**Modulo per la presentazione delle osservazioni per i piani/programmi/progetti sottoposti a procedimenti di valutazione ambientale di competenza statale**

ID: Codice procedura (ID\_VIP/ID\_MATTM):10844

Impianto per la produzione di energia elettrica da fonte eolica, costituito da 6 aerogeneratori della potenza complessiva di 37,2 MW, un sistema di accumulo da 25 MW e relative opere connesse in località "Rempillo" nel comune di Pitigliano (GR).

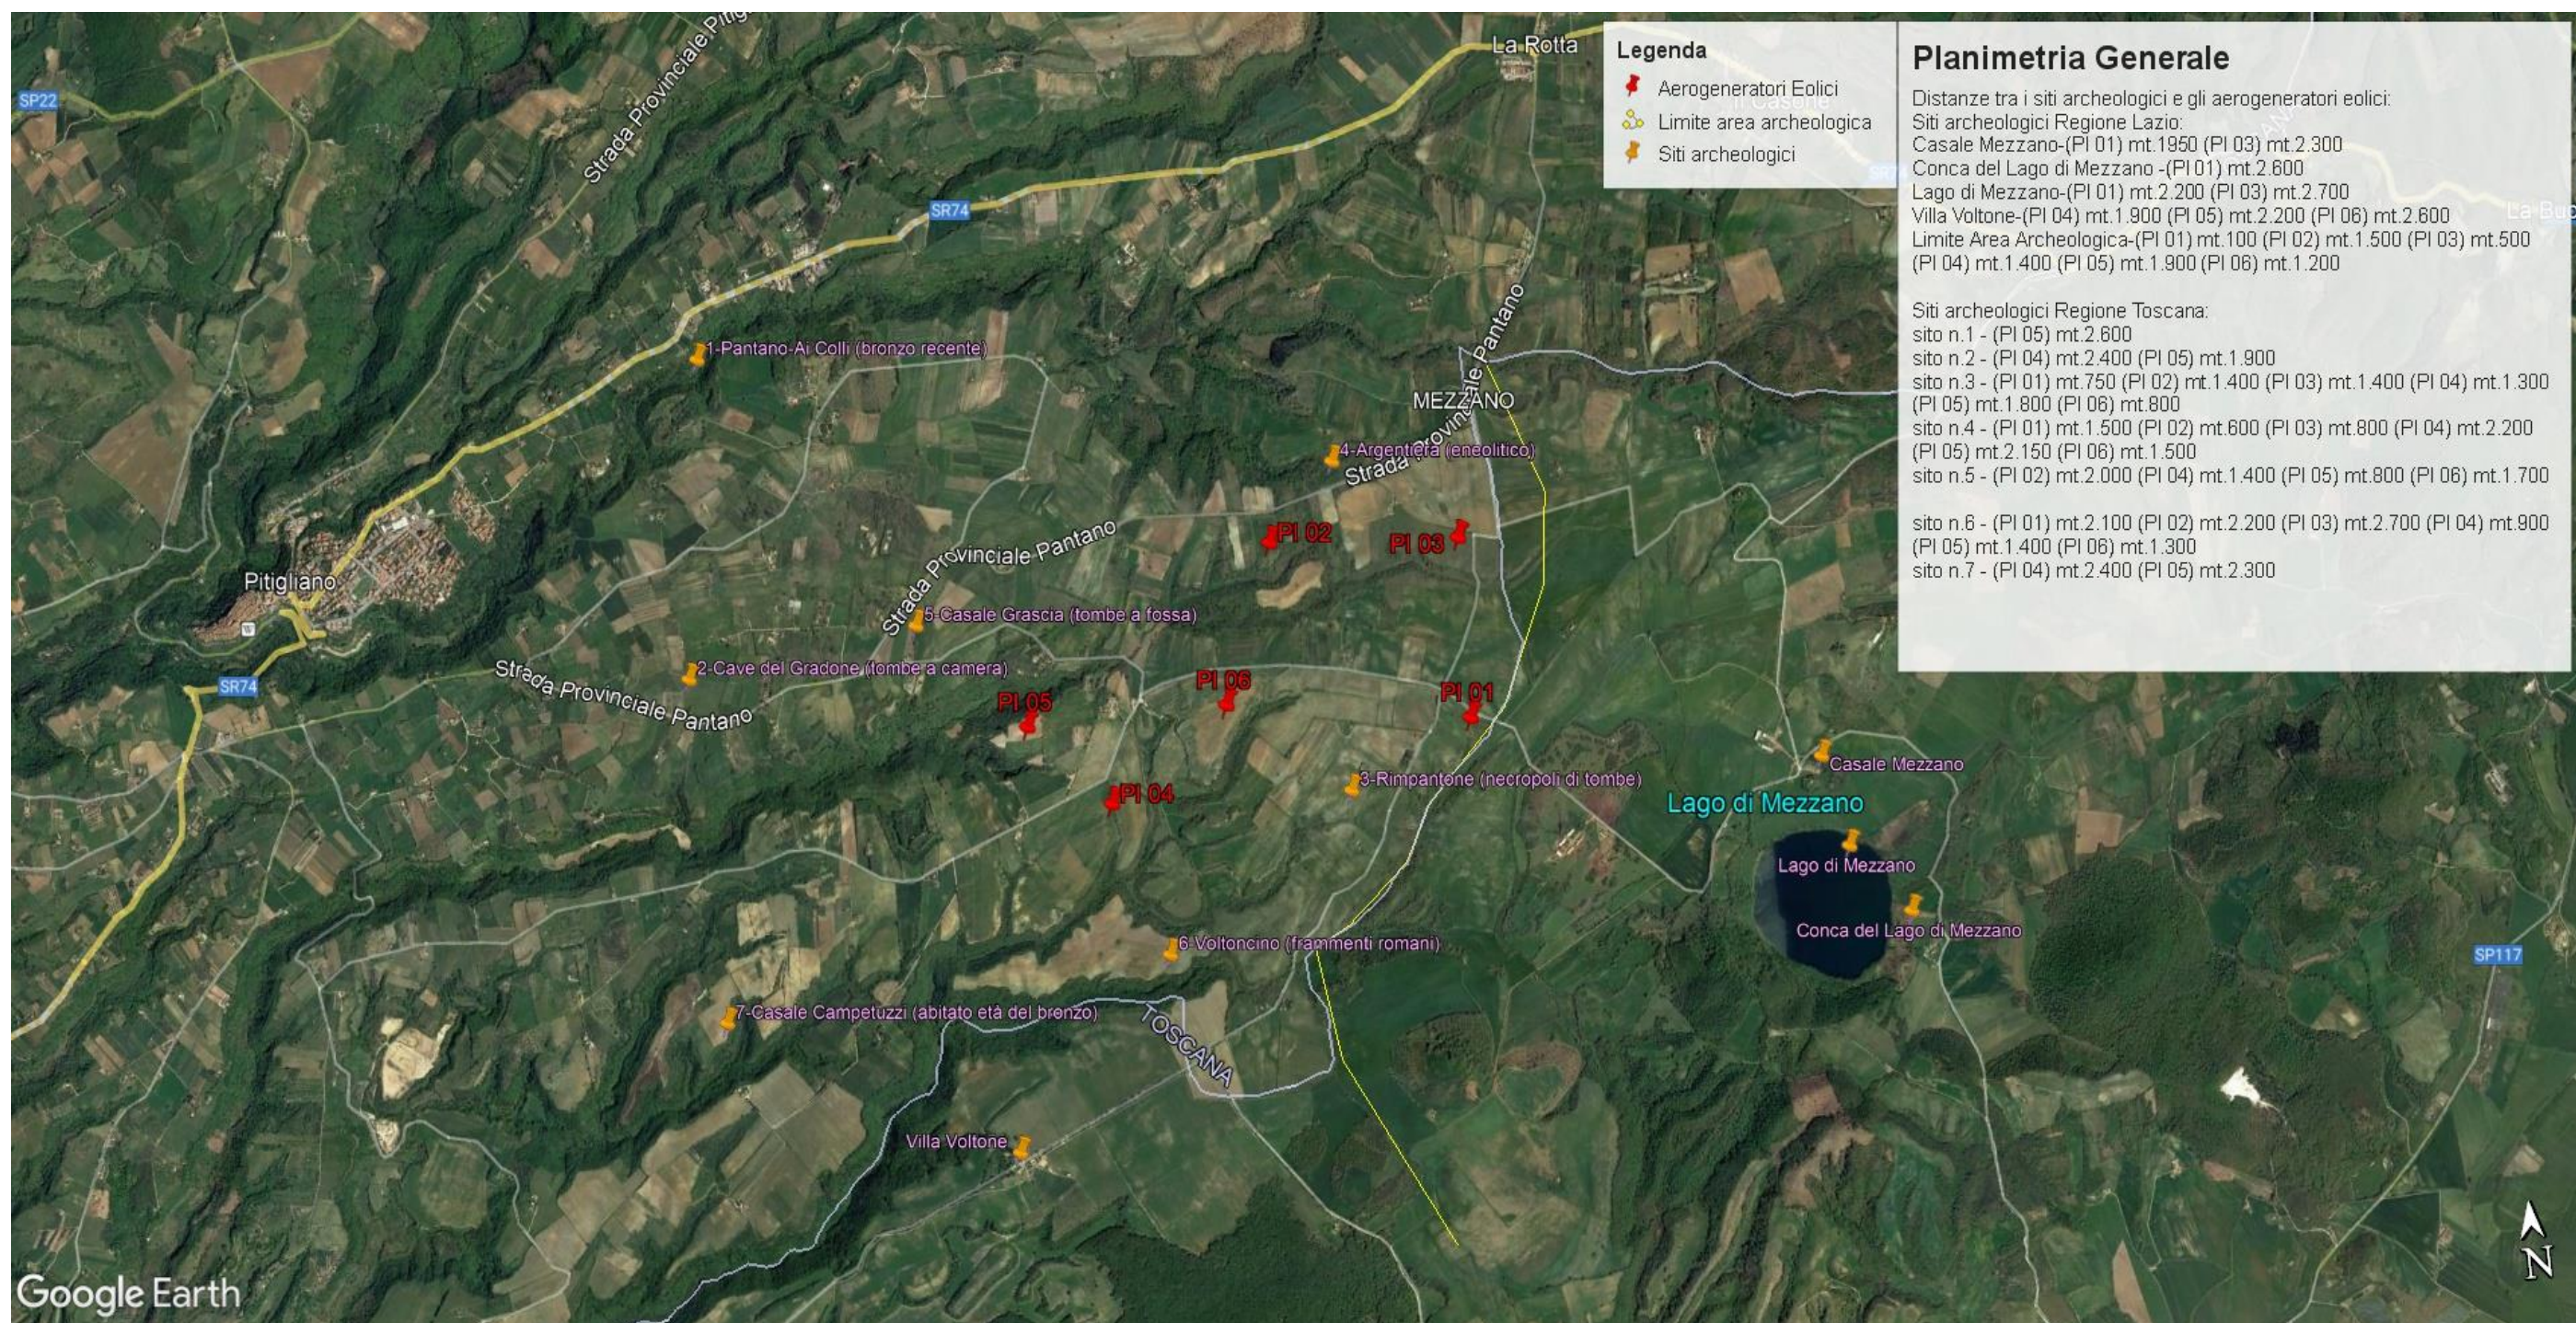
Inoltre, la zona in cui insisterebbe l'impianto eolico industriale Rempillo è compresa nelle fasce di rispetto di 3 km di diversi beni archeologici tutelati dalla parte II del Codice dei Beni Culturali (vedi Allegato, immagine n. 3). Inoltre le pale P04 e P05 ricadono all'interno di un'area archeologica che la Proponente vorrebbe cancellare per il semplice fatto che non è riportata nel documento regionale ma nel documento provinciale come meglio dettagliato nell'Osservazione n. 5. Alla luce di quanto documentato appare chiaro quindi che la collocazione dell'impianto non ha tenuto conto alcuno dei vincoli dell'area nella quale è stato progettato e l'inserimento dell'impianto eolico nel paesaggio e sul territorio non è corretto (Allegato IV delle Linee guida nazionali di cui al D.M dello Sviluppo economico del 10.09.2010).

Le zone di interesse archeologico evidenziate nell'immagine n. 3 a cui si aggiungono anche l'importante abitato protostorico di Sorgenti della Nova e Ruderì del Castello altomedioevale che si trovano a circa 4 km dalle aree in cui è stato progettato l'impianto eolico industriale. Poco più lontano i resti del castello medioevale “Morroneccio”. Nell'area vasta le preziose necropoli eneolitiche (Poggi Alti) ed etrusche di Pitigliano, Sovana e Sorano.

**Immagine n. 4** Situazione di saturazione da impianti FER nella provincia di Viterbo. Non sono riportati gli impianti fotovoltaici e agrivoltaici che hanno inciso per buona parte nel cumulo di impianti FER per superare già nel 2023 gli obiettivi del PNIEC assegnati alla Regione Lazio per il 20230.

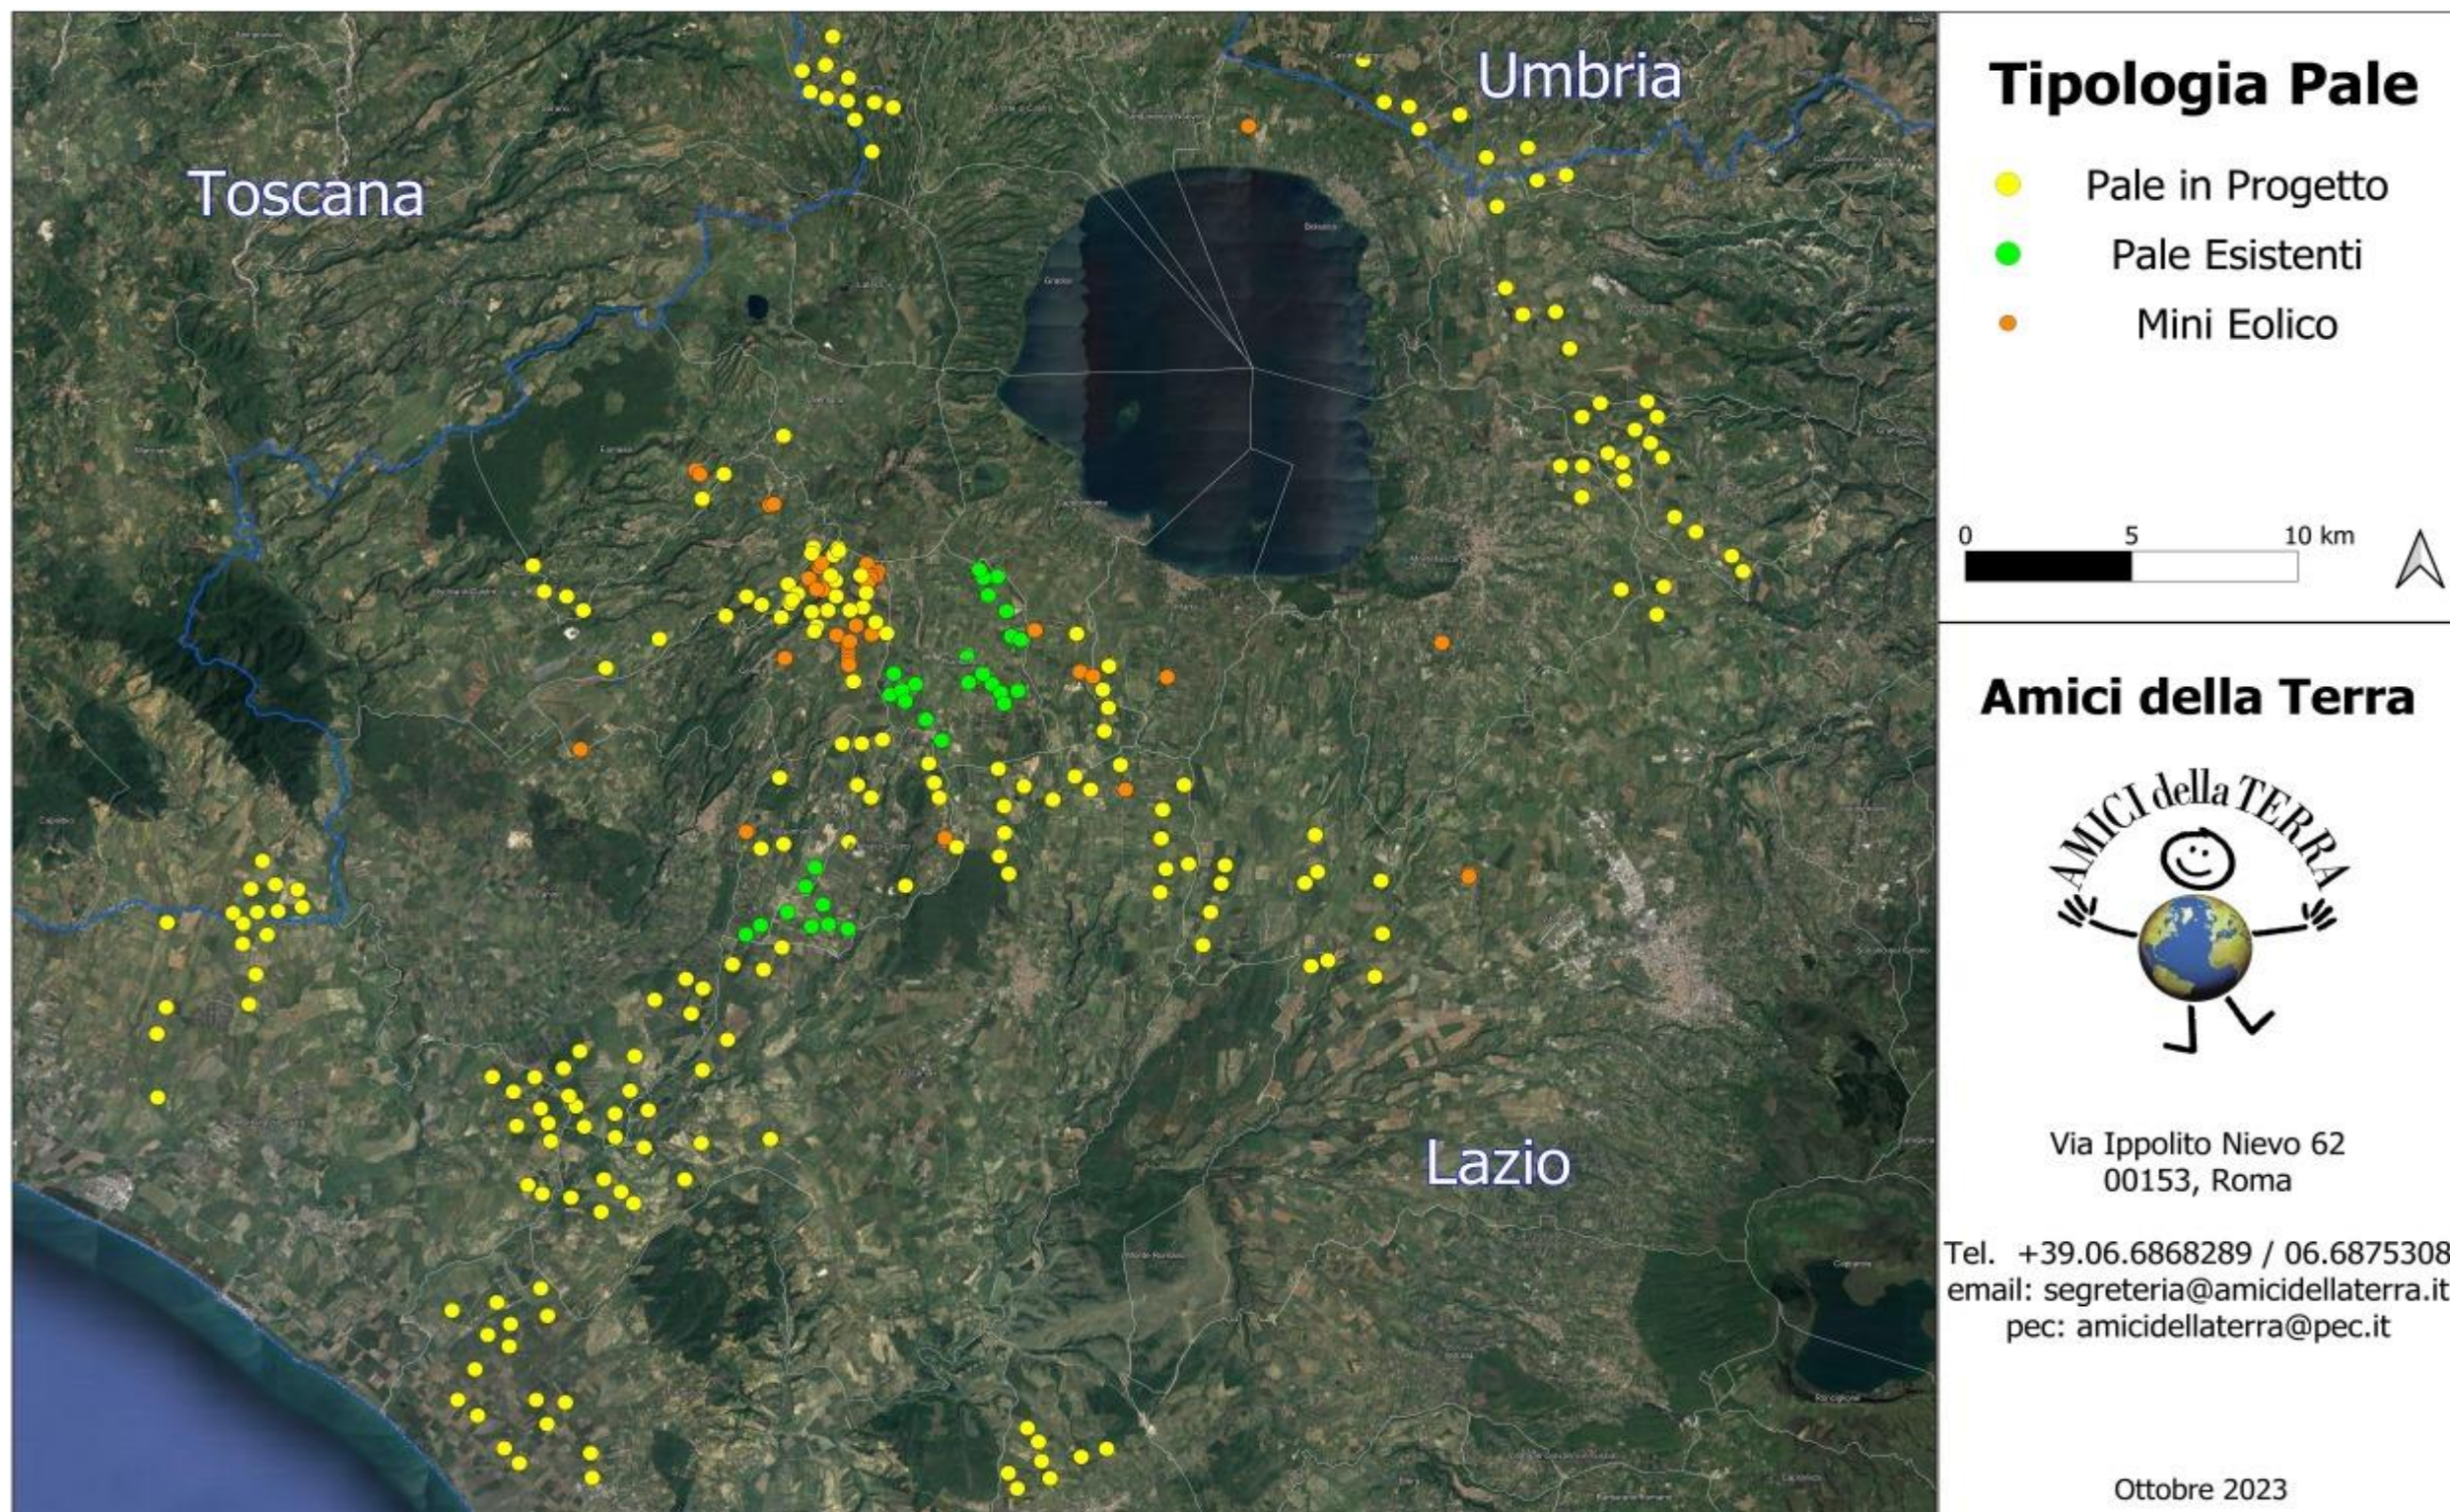
rappresenta una elevata criticità per la sostenibilità ambientale di ulteriori eventuali iniziative. L'impianto eolico "Rempillo" pur essendo "esterno al confine provinciale e regionale ma nelle sue immediate vicinanze ( a soli 100 metri i primi due aerogeneratori) oltre ad impattare sul territorio e sulle economie di tre Comuni del Lazio ( Farnese, Valentano e Latera) si trova nelle fasce di rispetto dei Beni di notevole interesse pubblico come si è evidenziate nelle Osservazioni nn. 1 e 2 e crea anche degli impatti negativi anche sui beni naturalistici come verrà dettagliato nell'Osservazione n. 4. Inoltre andrebbe a sommarsi al già enorme cumulo di impianti eolici e fotovoltaici e geotermici che già creano una elevata criticità ambientale nella provincia di Viterbo e interferiscono anche con il territorio toscano come si può vedere dalle immagini nn. 4 e 5 dell'Allegato n. 1.
